## ACTA DE INSPECCIÓN

**CERTIFICA:** Que entre los días uno de octubre al treinta y uno de diciembre se ha personado en la central nuclear de Santa María de Garoña (CNSMG), propiedad de NUCLENOR S.A., emplazada en el término municipal de Santa María de Garoña (Valle de Tobalina, Burgos). Esta instalación se encuentra en situación de Cese Definitivo de la Explotación según orden del Ministerio de Industria, Energía y Turismo IET/1302/2013, de fecha 5 de julio.

El titular fue informado de que la inspección tenía por objeto realizar las comprobaciones de los procedimientos del Sistema de Supervisión y Seguimiento de la C.N. Sta. María de Garoña correspondiente al cuarto trimestre del año 2018.

**COMENTARIOS AL ACTA DE INSPECCIÓN**  
**REF. CSN/AIN/SMG/18/793**

##### Pruebas de eficiencia de filtros HEPA

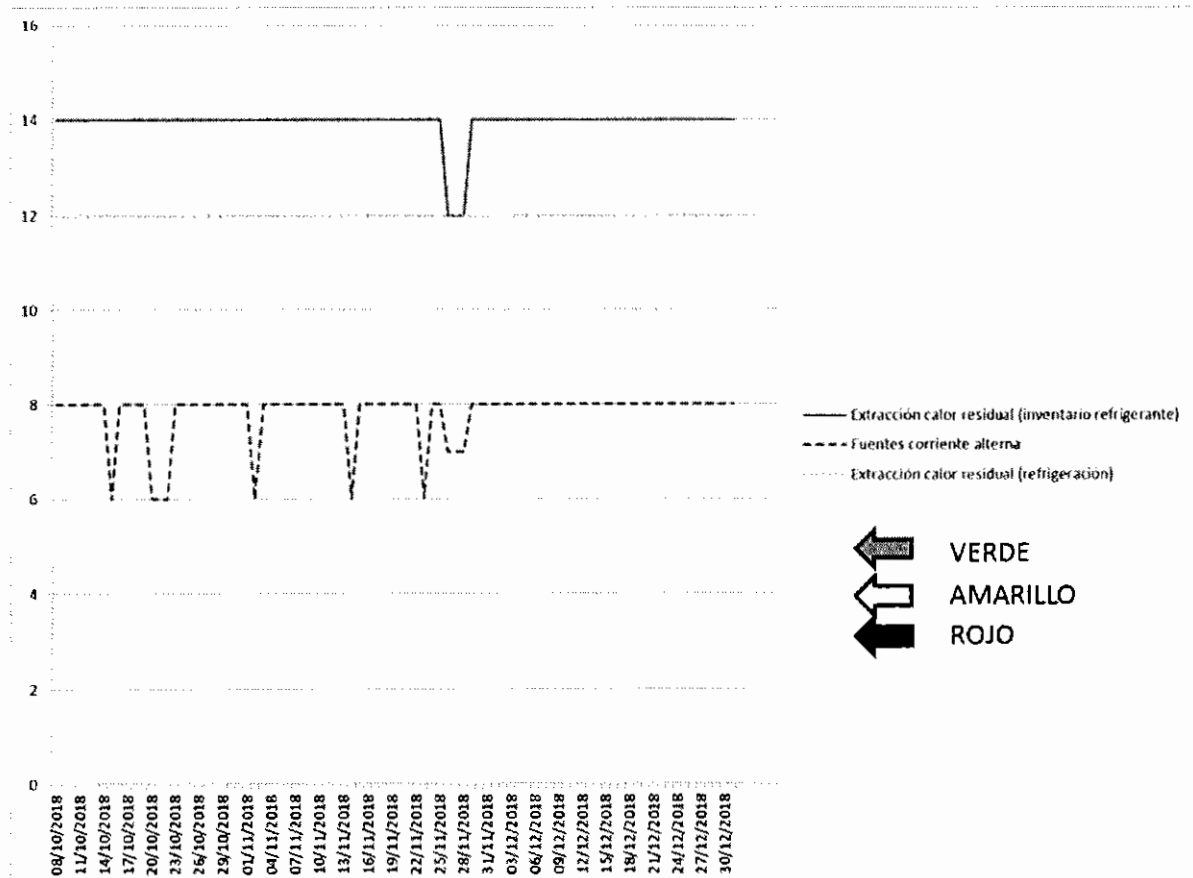
Se comprobaron las medidas tomadas tras encontrarse en la ejecución del procedimiento PVD-QR-403 (Comprobación de la eficiencia de los filtros HEPA del sistema de ventilación del almacén transitorio de bidones) que no era posible obtener valores de filtración superiores al 99,3% (valor mínimo 99,95%) en cuatro de las seis casetas de ventilación del ATR. En el primer cubículo donde se observó este fenómeno se sospechó de la junta de montaje de los filtros HEPA, cambiándose el filtro FLT-29-11 por uno nuevo y sellando la junta tras la operación. Sin embargo los valores de retención de agente trazador seguían siendo insuficientes, localizándose una fuga en las uniones de las paredes de ladrillo de la caseta, concretamente en la pared donde se encastra el filtro. Se sellaron y se repitió la prueba, con resultado satisfactorio. Habiendo comprobado que el problema estaba en las

grietas aparecidas en las paredes de ladrillo de los cubículos, se sellaron aquellas correspondientes a los filtros FLT-29-7/8 y 10. Con dicha medida se logró alcanzar la eficiencia requerida en todos menos en el FLT-29-7, abriéndose una CA para este último. Igualmente se realizó una solicitud de trabajo para el cambio de prefiltros en FLT-29-8 y FLT-29-10, por estar muy tupidos.

Se ha analizado el posible impacto en una minusvaloración de las emisiones de partículas al exterior, encontrándose despreciable. Hasta que no se logró estimar la eficiencia de los filtros HEPA se estableció la precaución operativa (estos equipos no figuran en ETP ni en MRP) de prohibir el arranque de sus ventiladores y el trabajo en las celdas de los silos asociados.

El impacto del agrietamiento en las paredes de estas casetas sobre la eficiencia de los filtros no se había observado con anterioridad. Adicionalmente a la ejecución de trabajos de reparación de las casetas de ventilación, el titular ha abierto un nuevo punto de inspección correspondiente a las casetas en el Informe de Puntos de Inspección de Estructuras, calificándose su estado como "Aceptable con Deficiencias" desde el punto de vista estructural.
